DELIBERAZIONE DELLA GIUNTA REGIONALE 28 febbraio 2023, n. 214

ID VIP 7636 - Art. 23 del D.lgs. n. 152/2006 e ss. mm. ii. (VIA statale) - Parco Progetto agrovoltaiico denominato "CLUSTER LOPEZ" - Comuni di Mesagne (BR) e Brindisi (BR), potenza nominale pari a 30.000,00 kWN e potenza di picco pari a 34.639,92 kWP. Proponente: LUMINORA LOPEZ S.r.L. Parere non favorevole della Regione Puglia.

Parere Tecnico

OGGETTO: ID_VIP 7636. Art. 23 del D.lgs. n. 152/2006 e ss. mm. ii. (VIA statale) - Parco Progetto agrovoltaiico denominato "CLUSTER LOPEZ" - Comuni di Mesagne (BR) e Brindisi (BR), potenza nominale pari a 30.000,00 kWN e potenza di picco pari a 34.639,92 kWP.

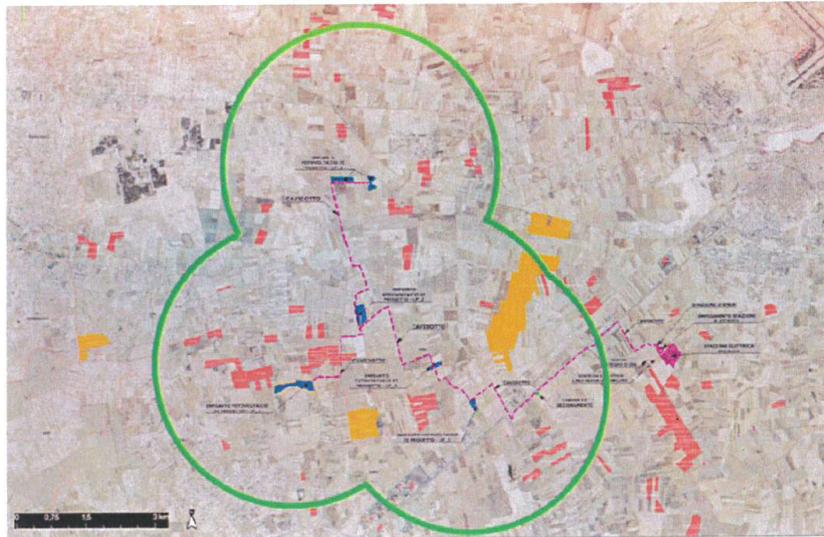
CONSIDERATO che l'incidenza delle trasformazioni introdotte da tutti gli impianti deve essere verificata e valutata rispetto alle figure territoriali del PPTR contenute nell'Area Vasta di Indagine affinché il cumulo prodotto dagli impianti presenti e autorizzati nell'AVI non interferisca con le **regole di riproducibilità delle invariante strutturali** come indicate e descritte nella Sezione B delle Schede degli Ambiti paesaggistici del PPTR;

CONSIDERATO che le invariante strutturali e relative regole di riproducibilità per l'ambito in questione e pertinenti per la valutazione del progetto sono:

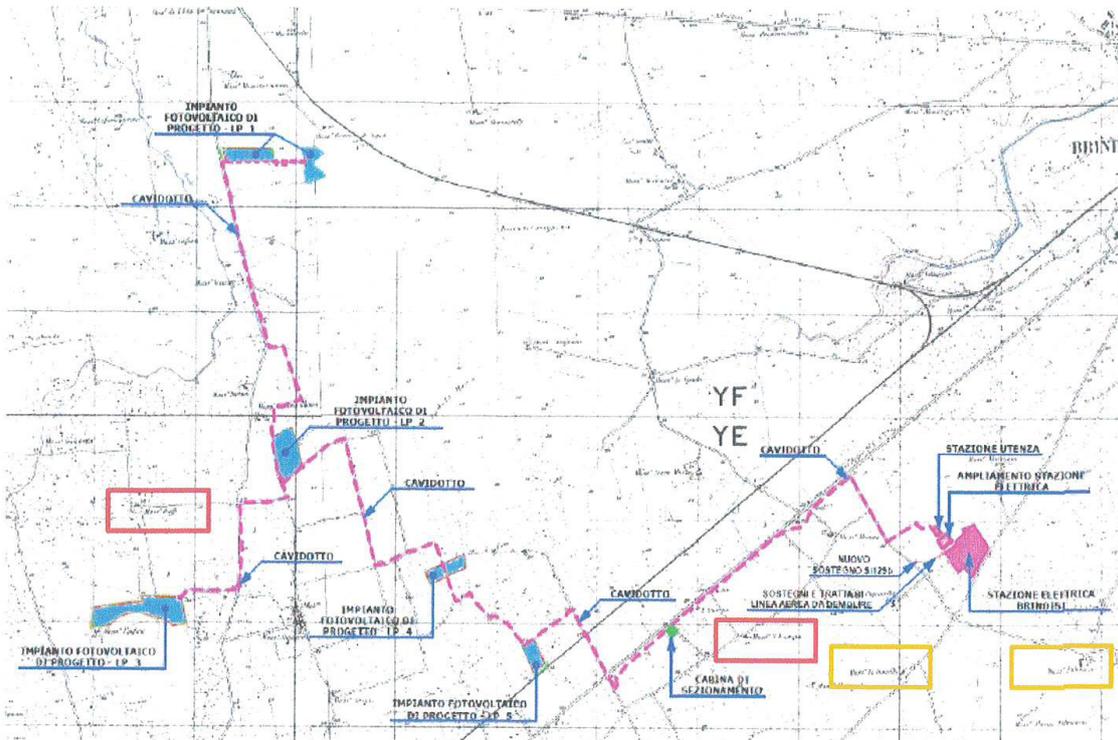
Viene evidenziata l'interferenza diretta tra il cavidotto di connessione e l'ipotetico tracciato della Via Appia in corrispondenza dell'incrocio tra la SP 43 e la S.C. 16 e si ritiene che "non possano essere esclusi potenziali impatti negativi connessi alla realizzazione dell'impianto e delle opere di connessione, con particolare riferimento al cavidotto interrato, su stratigrafie e/o strutture di interesse archeologico eventualmente ancora conservate nel sottosuolo".

Ciò considerato, si concorda con il parere negativo espresso dalla Soprintendenza territorialmente competente alla realizzazione del progetto in oggetto. Si ribadisce che, nonostante sia stato ritenuto opportuno non attivare la procedura di verifica preventiva dell'interesse archeologico di cui al c. 8 dell'art. 25 del D.Lgs. 50/2016 a fronte della valutazione complessiva negativa degli impatti del progetto sul patrimonio culturale, il progetto rimane soggetto alle disposizioni di cui al comma 8 e ss. del succitato art. 25. >;

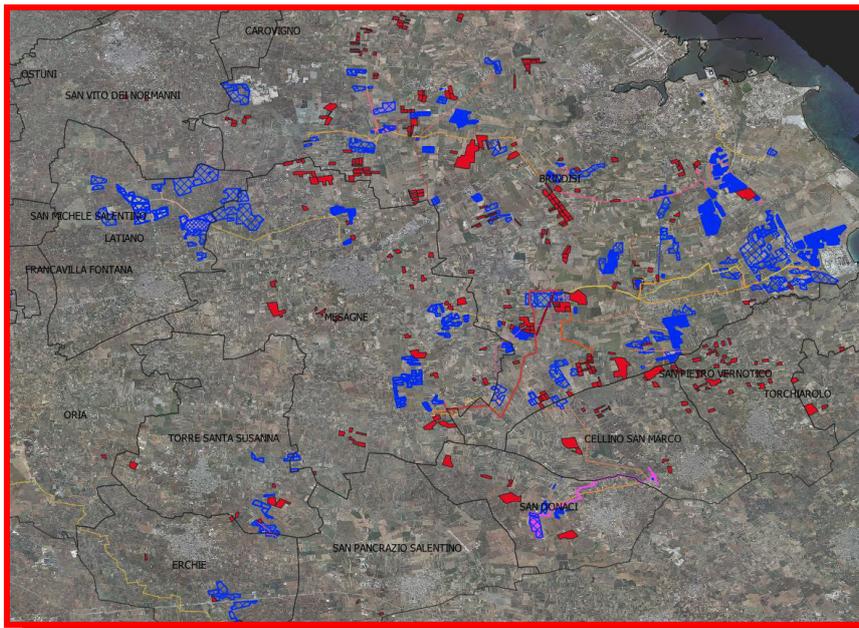
- la potenza totale relativa a dette istanze nel complesso è pari a oltre 2000 MW per un'estensione areale complessiva pari a circa 2700 ha;
- gli impianti già installati (in rosso) e quelli per i quali è stata presentata istanza di autorizzazione (blue) risultano maggiormente e significativamente addensati nel Comune di Brindisi e nei Comuni ad esso limitrofi come si evince dalla rappresentazione cartografica di seguito riportata;
